Amt für Straßen und Verkehr

Anfrage zum Stadtteilbudget vom 31.01.2018 – Prüfung und Kostenkalkulation für eine Maßnahme

- **Verengung des Straßenraums bei der Hochpflasterung vor der Grundschule im Baum-schulenweg**

1 : 200 Variante 2,

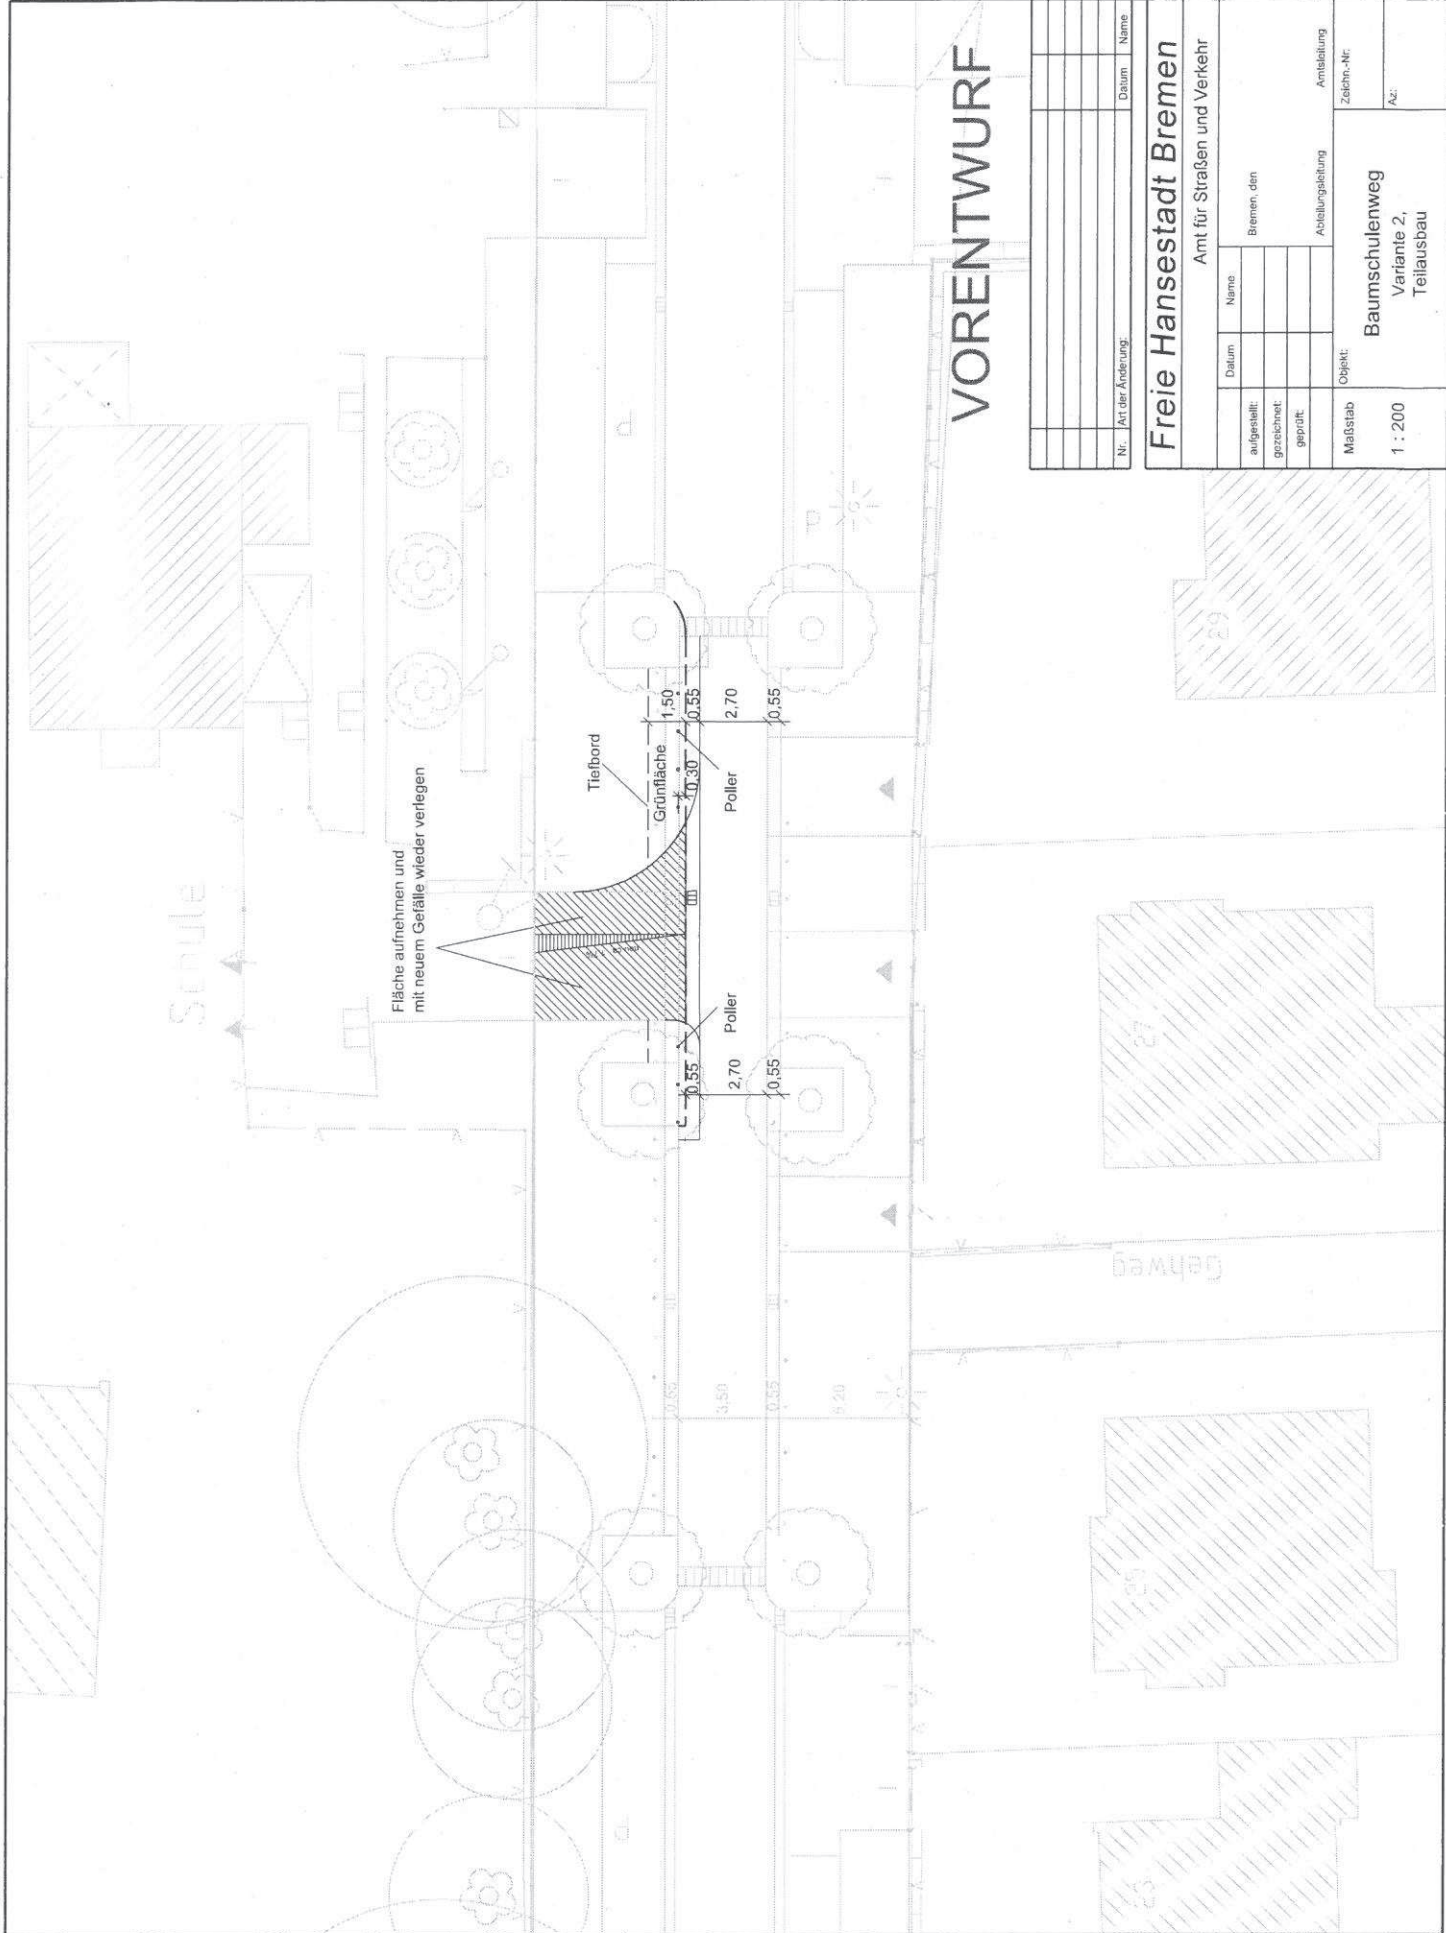
Die Variante 2 wird baulich durch die Verlagerung der Rinne auf der Schulseite umgesetzt. Die freiwerdenden Bereiche werden zu einer Grünfläche und mit Pollern versehen. Teile der Pflasterung müssen wegen der Entwässerung aufgenommen und neu verlegt werden.

Für eine bauliche Umsetzung der Einengung fallen Kosten von ca. 13.000 Euro brutto und ein Erhaltungsaufwand von 1.300 Euro in den ersten 10 Jahren an. Die Gesamtkosten belaufen sich somit auf ca. 14.300 Euro brutto.

Objekt: **Baumschulweg**
 Variante **3**
 Markierung auf 20m

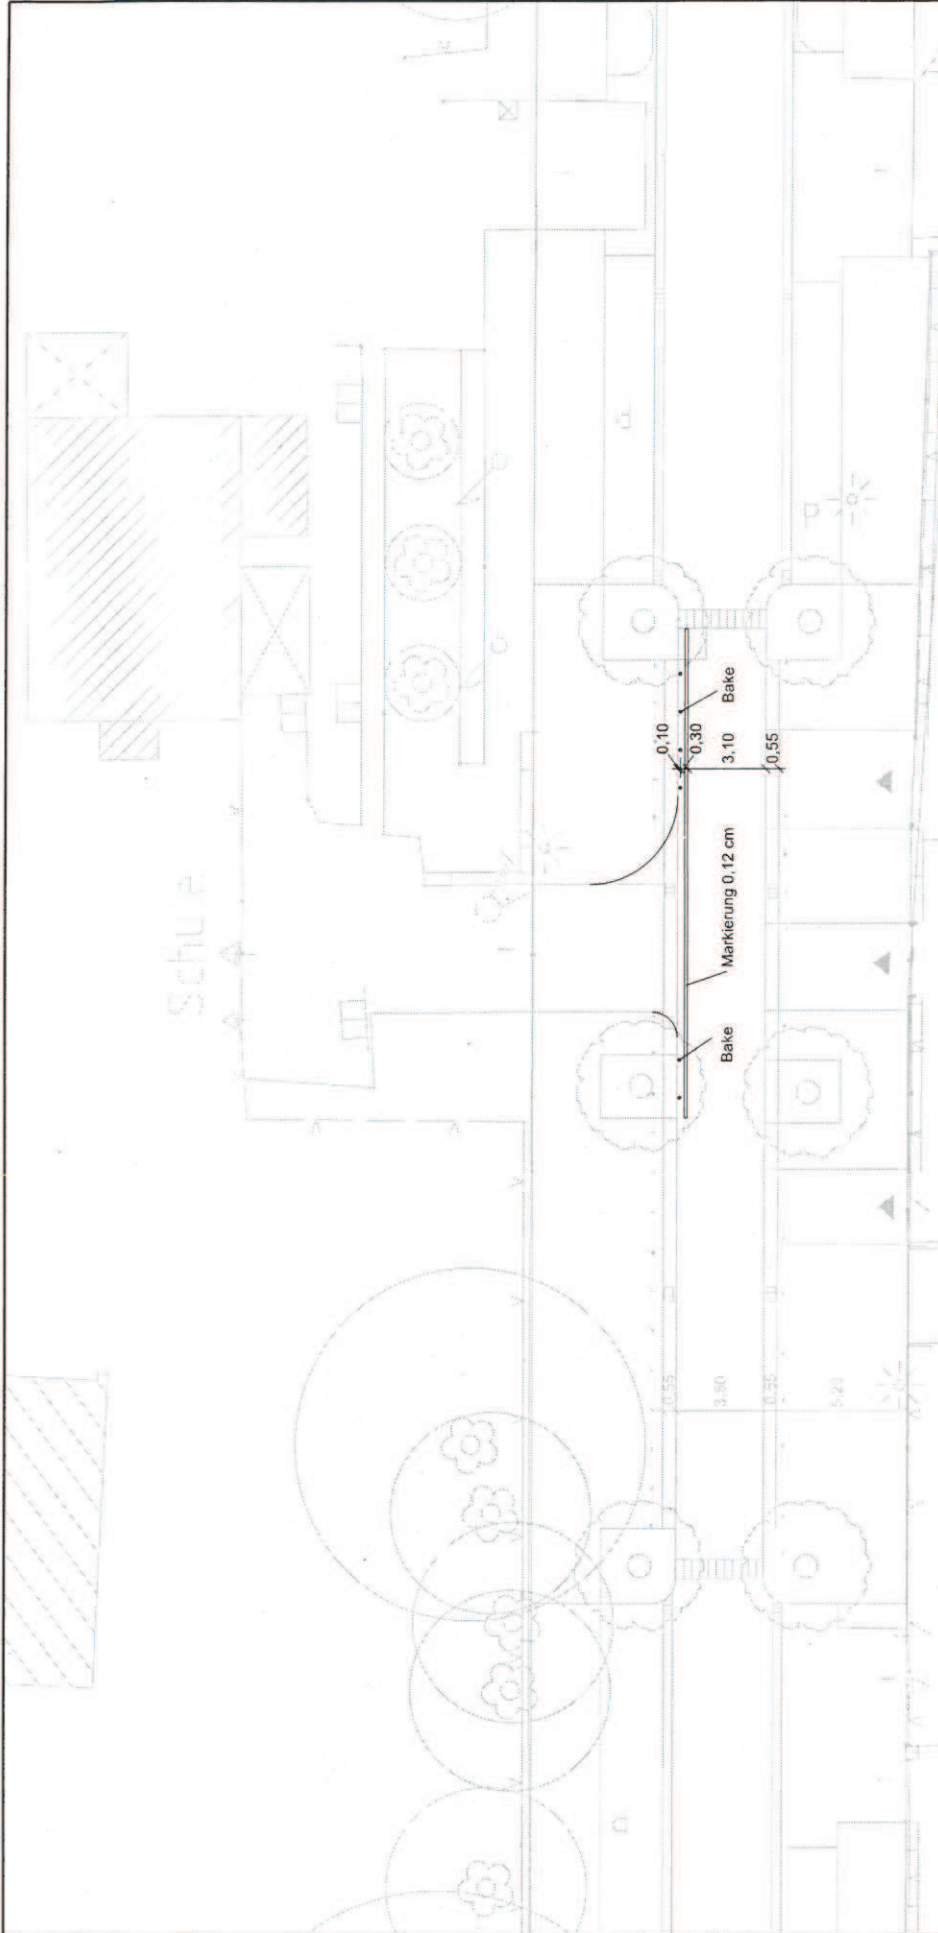
Variante 3 bezieht sich auf eine Lösung ohne bauliche Umgestaltung, nur mit Markierung. Hier sind statt Poller rotweiße Baken zu setzen. Für die Umsetzung dieser Variante nur durch Markierung fallen Kosten von ca. 2.600 Euro brutto und ein Erhaltungsaufwand von 260 Euro brutto in den ersten 10 Jahren an. Die voraussichtlichen Gesamtkosten belaufen sich somit auf knapp 2.900 Euro brutto.
